（資料4-1） 施工の経緯

＜立坑～連絡坑～標準Ⅰ・Ⅱトンネル
～3連トンネル中央坑＞

立坑深度の変更

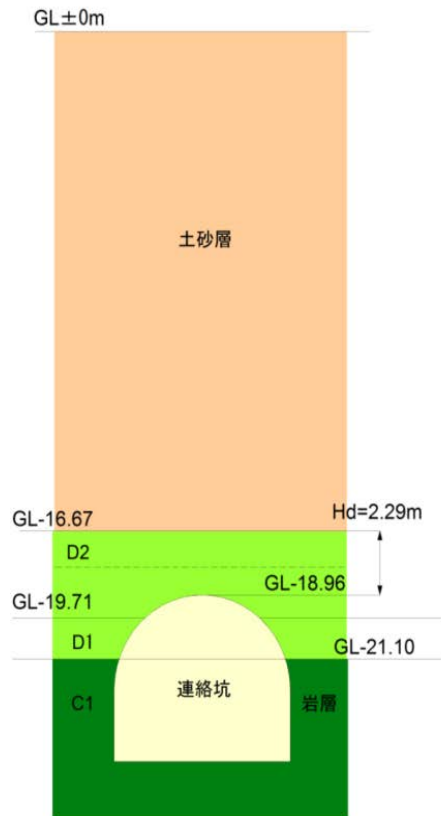
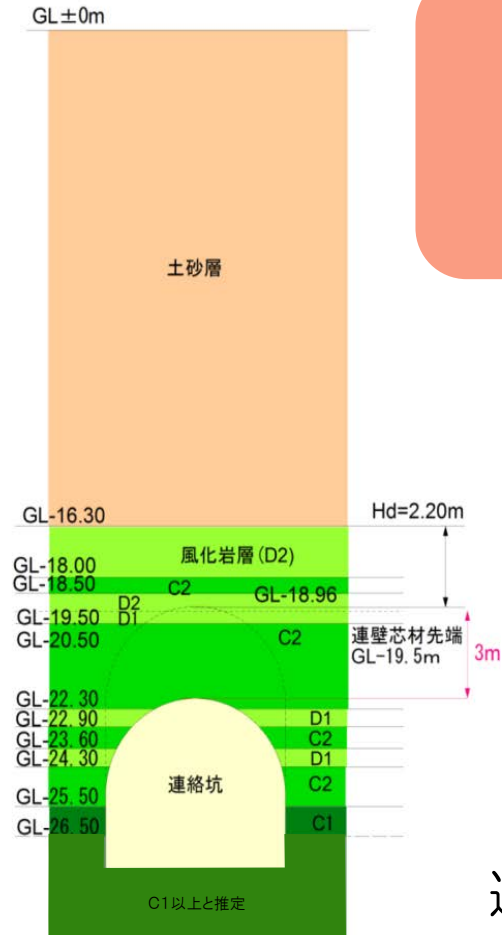
当初深度：25.098m
変更深度：28.164m

連絡坑天端（当初設計）付近の地山
GL-19.5m

本坑-連絡坑交差部の取付方法の変更

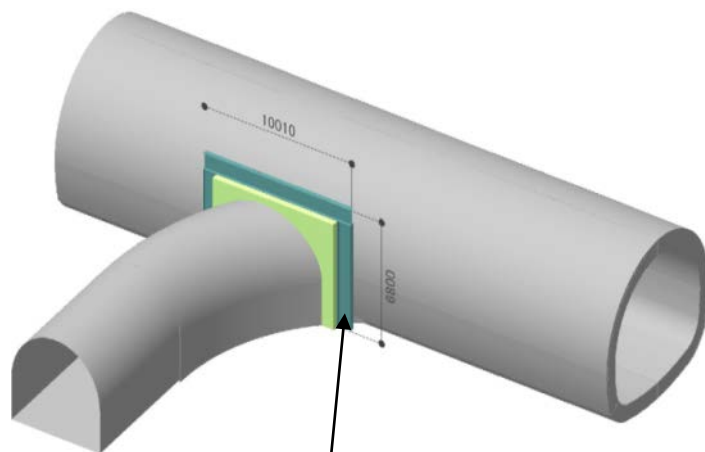
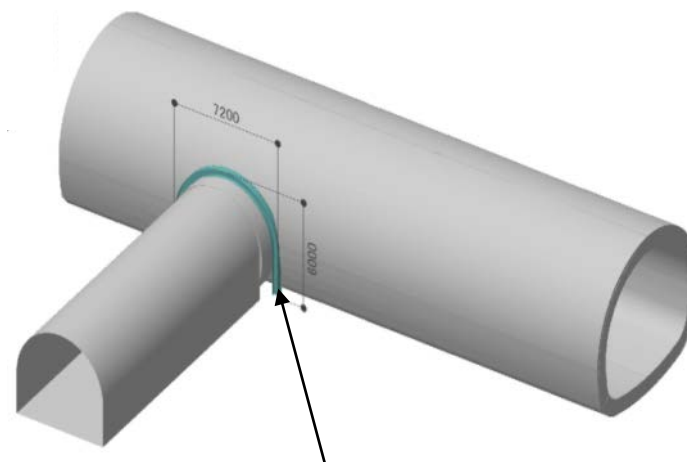
当初設計	変更設計
線形	本坑と連絡坑が斜めに接続	本坑と連絡坑が直交して接続
開口補強	矩形の開口補強梁	円形の連絡坑と本坑を一体とする構造
受け支保工	矩形の梁・火打ち構造	馬蹄形の構造

標準トンネル区間の掘削工法の変更

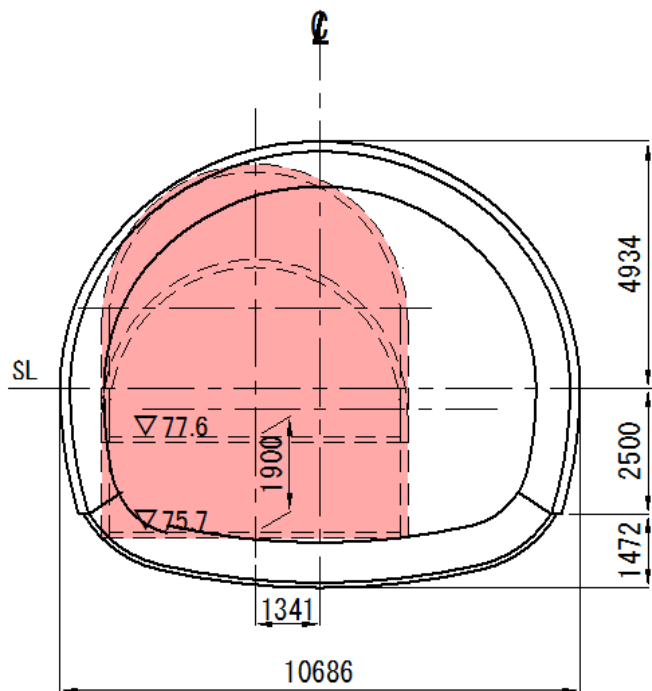
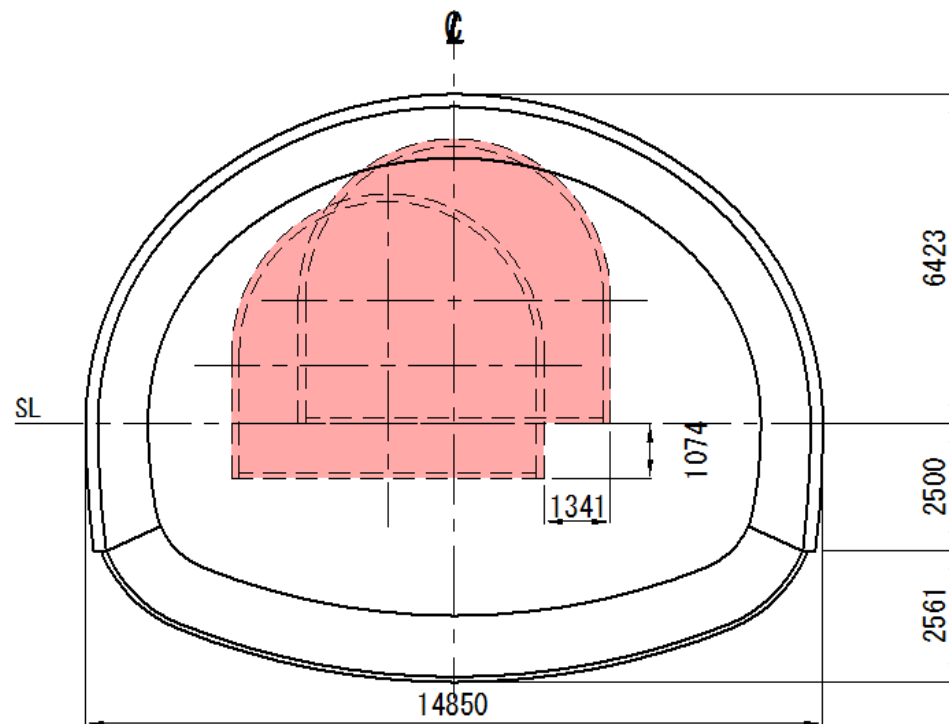
上半先進掘削から先進導坑掘削へ変更

3連トンネルの掘削工法の変更

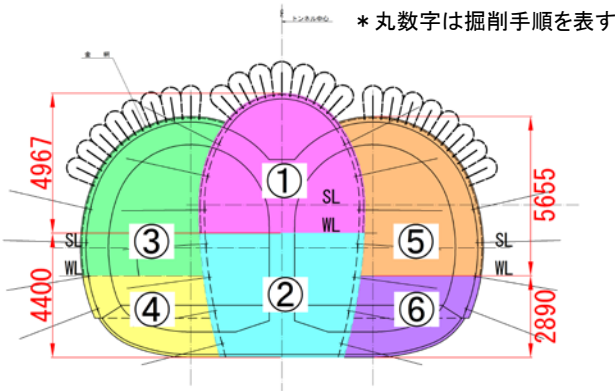
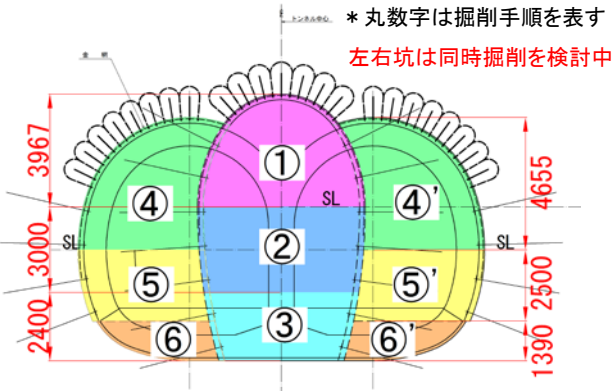
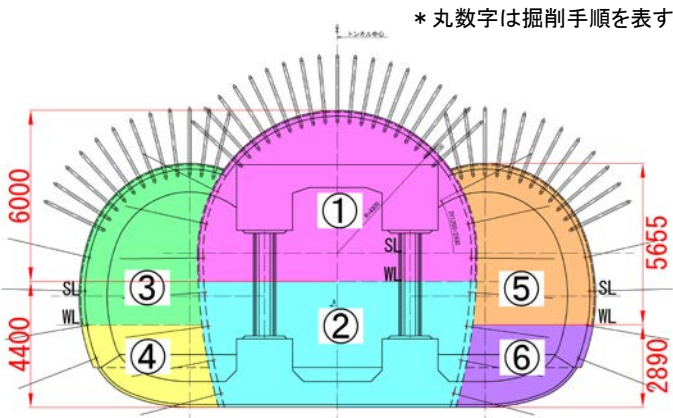
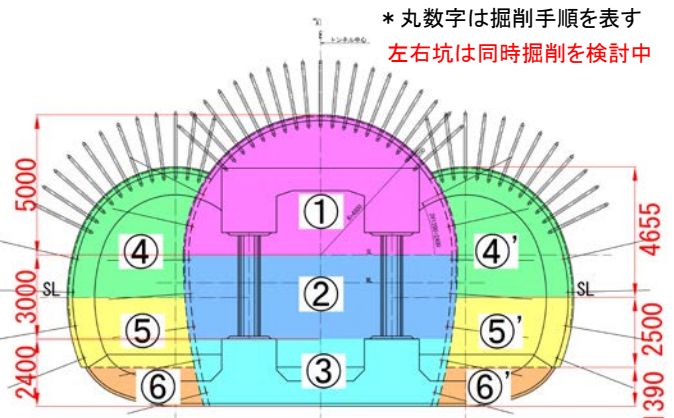
当初計画	変更計画
対象		当初計画 中央坑:上下半掘削	中央坑:上下半・インバート掘削
三連 I型	断面図	 <p>* 丸数字は掘削手順を表す</p>	 <p>* 丸数字は掘削手順を表す 左右坑は同時掘削を検討中</p>
	掘削 断面積	<p>【左坑】 上半③: 23m² 下半④: 12m²</p> <p>【中央坑】 上半①: 25m² 下半②: 24m²</p> <p>【右坑】 上半⑤: 23m² 下半⑥: 12m²</p>	<p>【左坑】 上半④: 18m² 下半⑤: 11m² インバート⑥: 5m²</p> <p>【中央坑】 上半①: 19m² 下半②: 17m² インバート③: 12m²</p> <p>【右坑】 上半④': 18m² 下半⑤': 11m² インバート⑥': 5m²</p>
三連 II型	断面図	 <p>* 丸数字は掘削手順を表す</p>	 <p>* 丸数字は掘削手順を表す 左右坑は同時掘削を検討中</p>
	掘削 断面積	<p>【左坑】 上半③: 23m² 下半④: 12m²</p> <p>【中央坑】 上半①: 49m² 下半②: 41m²</p> <p>【右坑】 上半⑤: 23m² 下半⑥: 12m²</p>	<p>【左坑】 上半④: 18m² 下半⑤: 11m² インバート⑥: 5m²</p> <p>【中央坑】 上半①: 39m² 下半②: 30m² インバート③: 22m²</p> <p>【右坑】 上半④': 18m² 中半⑤': 11m² インバート⑥': 5m²</p>

地質縦断図の見直し

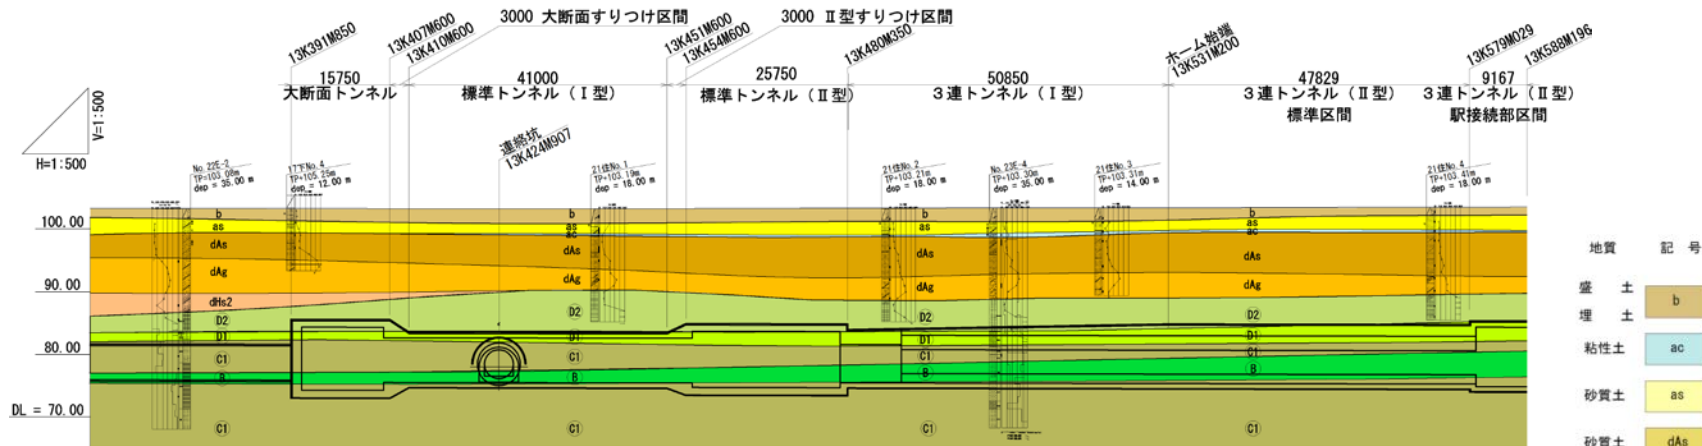
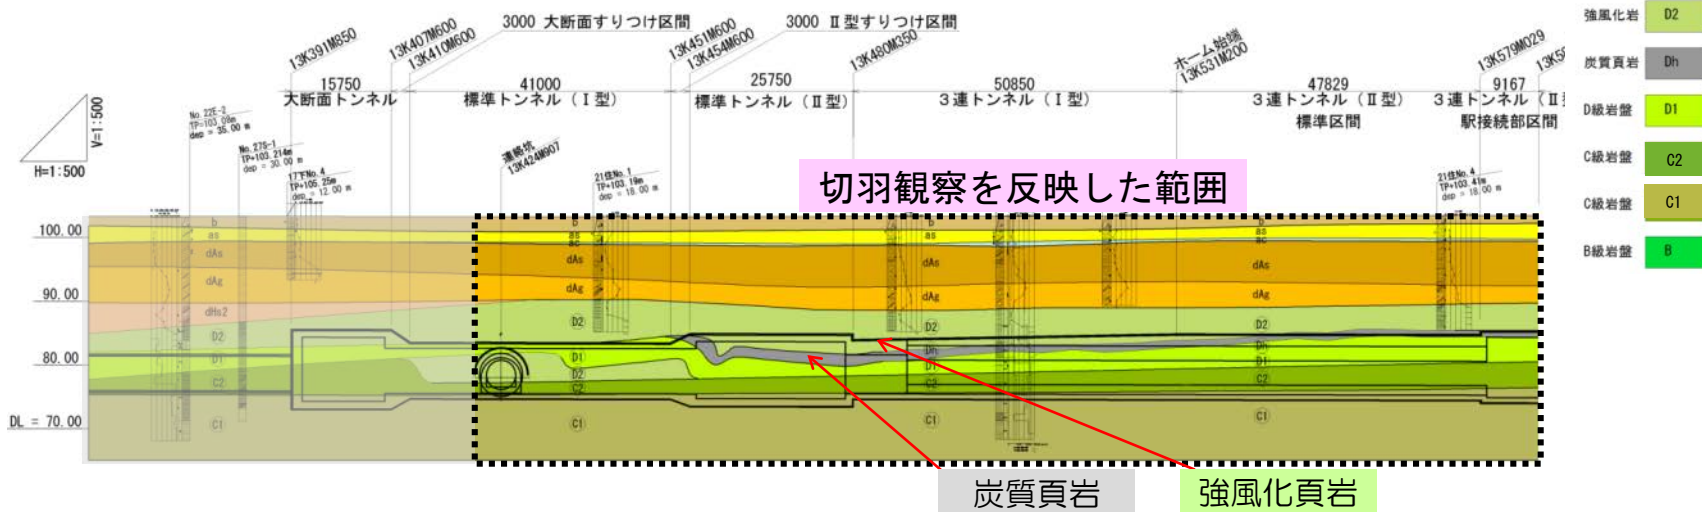
炭質頁岩

強風化頁岩

標準トンネルⅡ型の上半拡幅掘削

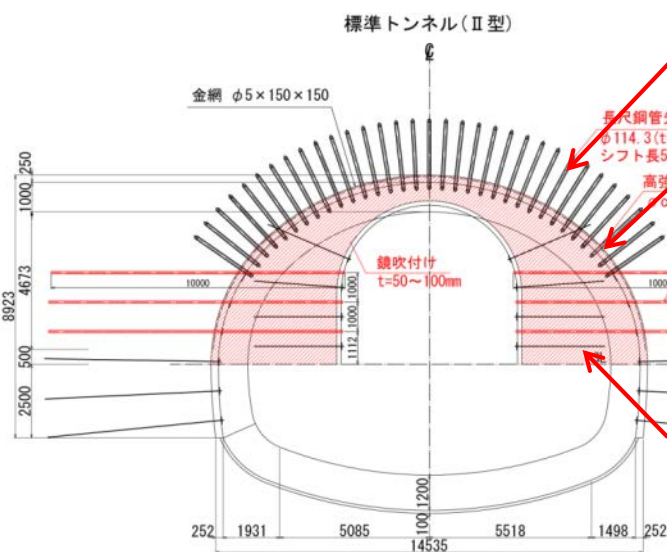
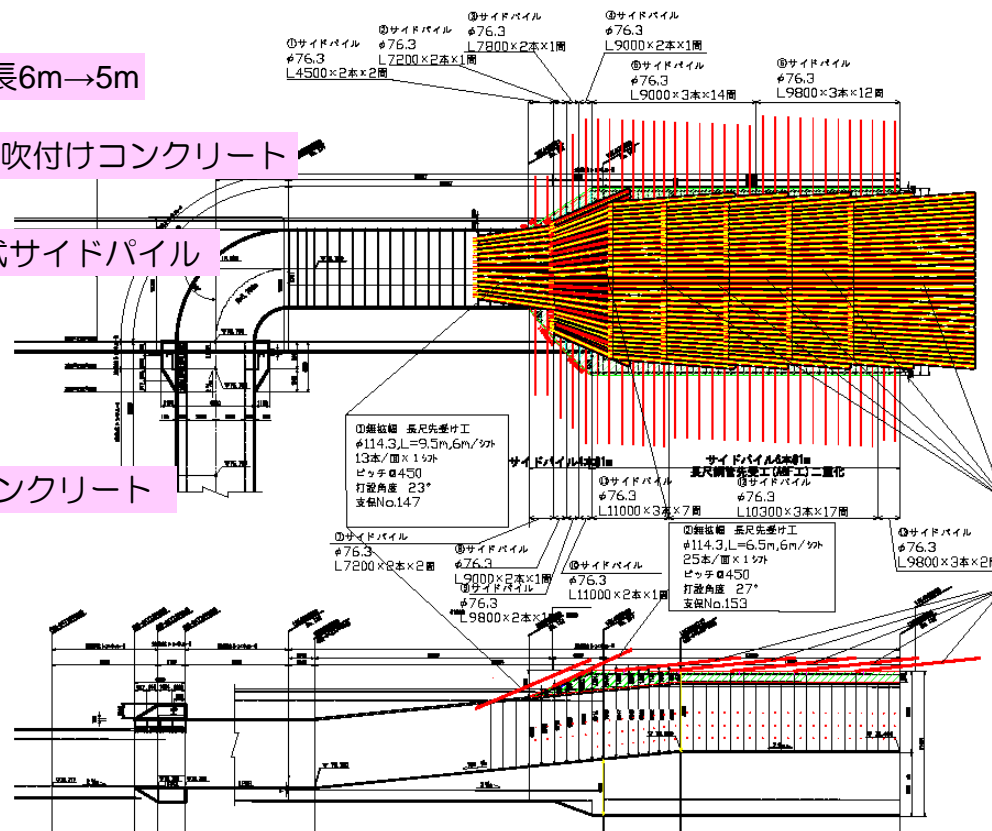
周辺地山の力学的安定性を向上させることを目的に補助工法を実施

AGFシフト長6m→5m

高強度吹付けコンクリート

注入式サイドパイル

鏡吹付けコンクリート
